工程指示 / 要求簡箋(E.I.)

工程指示編號: EI 8996/18 (239-HK) 修改版次:

工程編號: JB35 工程名稱: 66D2 平台

工程項目: 玻璃牆身防水片

補救用防水矽角(摺件)加工圖.

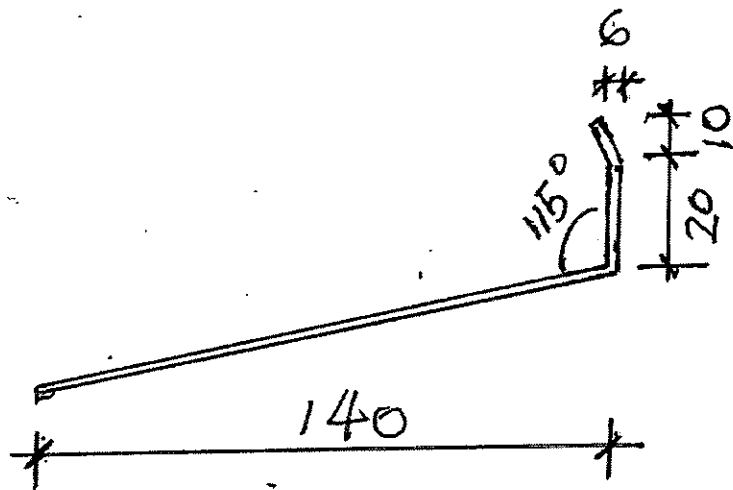
- 材料:
1. 用 MILL 片.
 2. 厚度 1mm
 3. 長度 1500^{mm} (每支)
 4. 數量 60 件.

补救用. 防水片 加工图

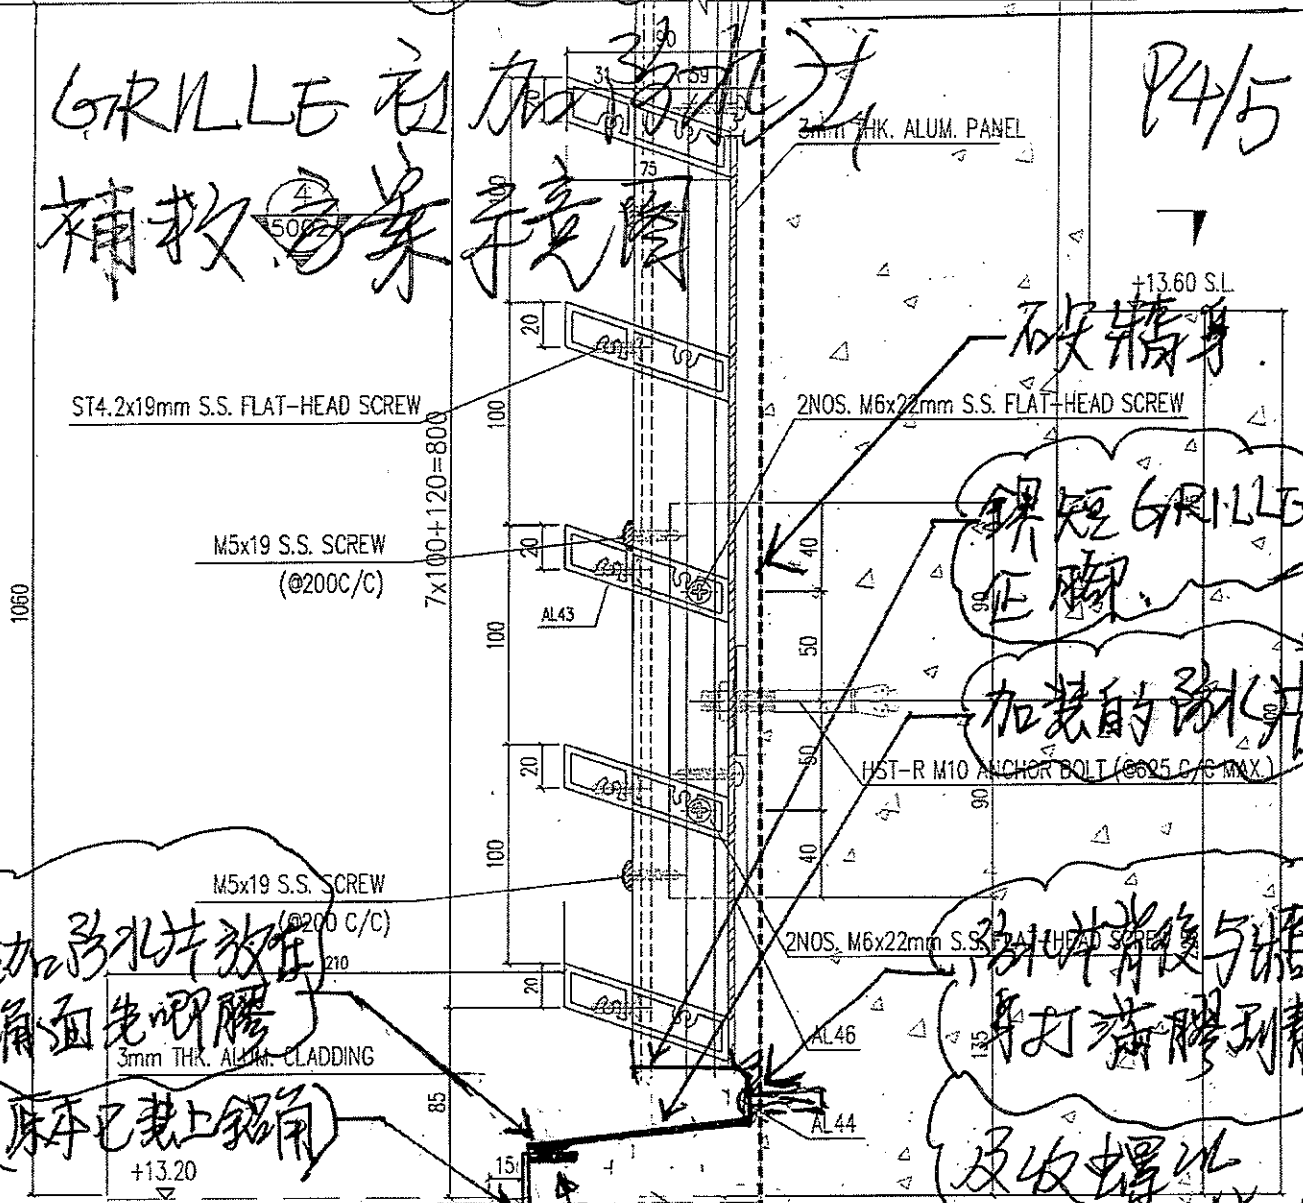
- 材料:
1. 用MILL片.
 2. 厚度 1mm.
 3. 长度 1500^{mm} (每支).
 4. 数量 60 件.

百頁復部，加防水角
補救方案示意圖

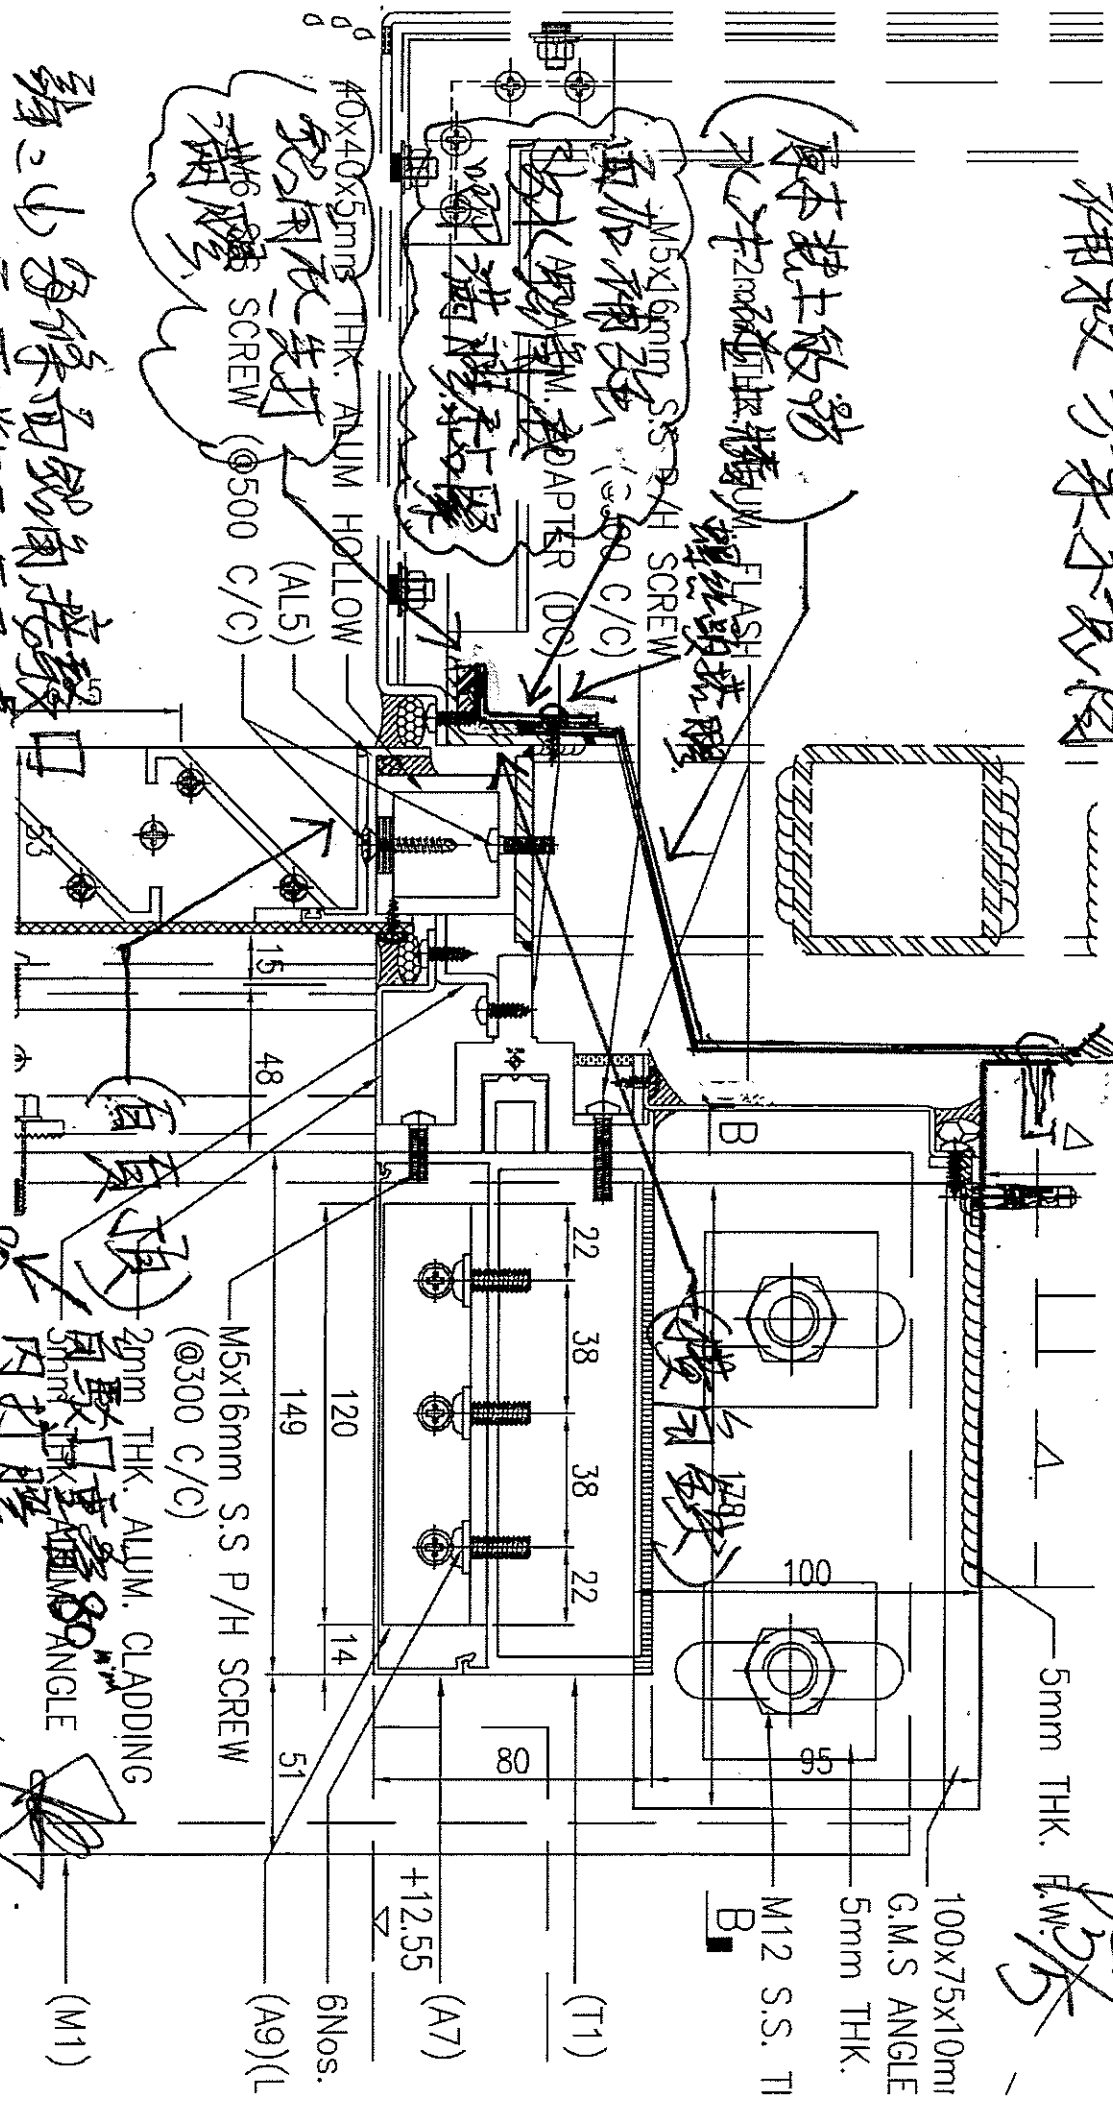
原本泥土收邊
水沖2mm近底牆
面加補強
先打
M6
SCREW (500 C/C)

每條面鋁角接駁口
不可對正企通處。
(2)角接駁口，看示意圖
